## Kurzzusammenfassung der Kritikpunkte an den Gutachten von Brettner und Erhard

Stand: 15. Juli 2020

Die vom Umweltministerium in Reaktion auf den Antrag von BUND, BBMN und .ausgestrahlt, das AKW Neckarwestheim-II ohne vorherigen Austausch der Dampferzeuger nicht wieder ans Netz zu lassen, beauftragten Gutachten von M. Brettner (Physikerbüro Bremen, PhB) und Prof. Dr. A. Erhard (Erhard) ignorieren wesentliche Fakten der Dampferzeuger-Heizrohrschäden in Neckarwestheim-II und kommen daher zu falschen Schlüssen:

Abbildung 1: Die Grenztraglastberechnung für die gefundenen Anzeigen (Eigene Darstellung auf Basis EnBW) (EnBW Kernkraft GmbH 2019, S. 30)

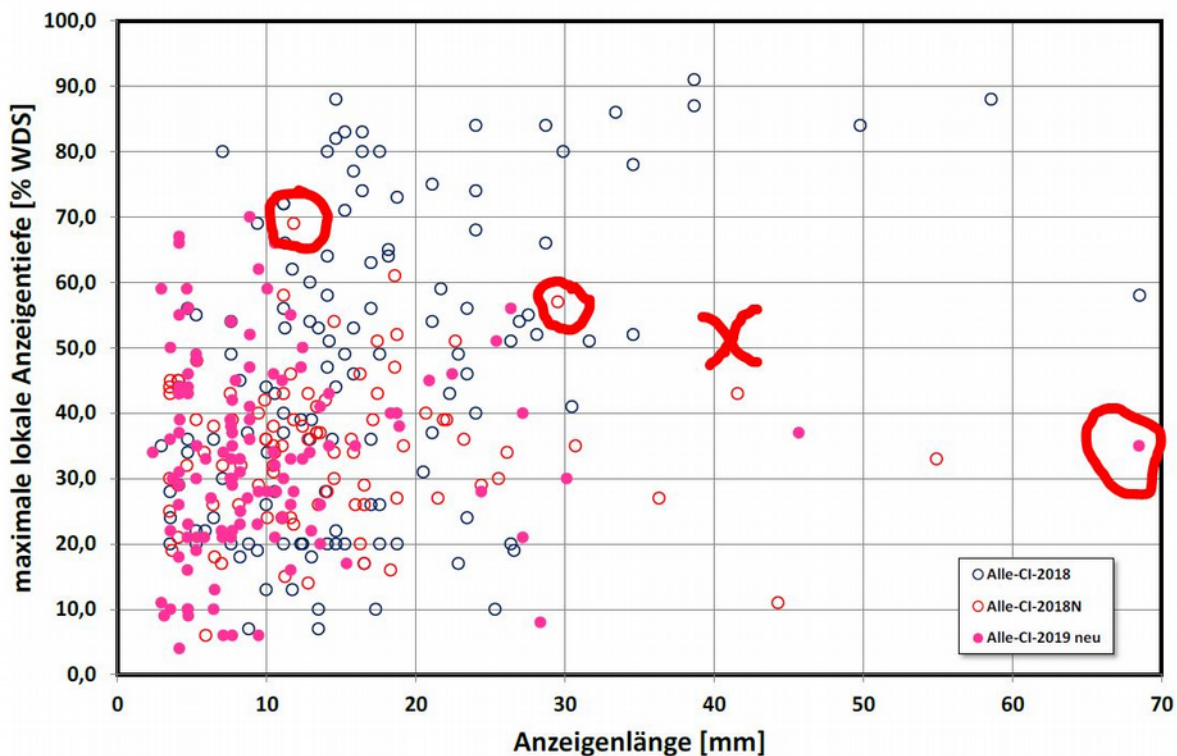
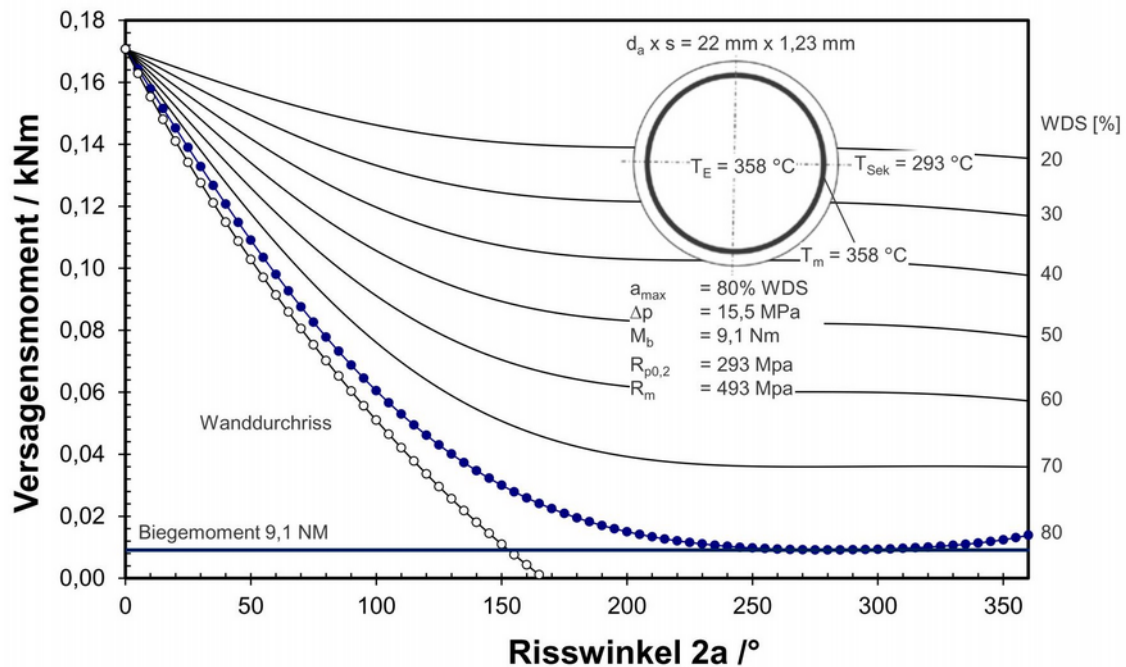
- **Grenztraglastberechnungen:** Erhard argumentiert mit Grenztraglastberechnungen von EnBW aus dem Jahr 2019, ignoriert aber, dass diese nur für die 2019 entdeckten Risse eine ausreichende Sicherheitsreserve ergeben, nicht jedoch für etliche der 2018 entdeckten Risse. Dies ist unter anderem aus der von Mertins abgebildeten EnBW-Grafik ersichtlich, in der wir hier – zum besseren Verständnis – zusätzlich die von EnBW untersuchten angeblich „abdeckenden“ Schadensbilder rot markiert haben:
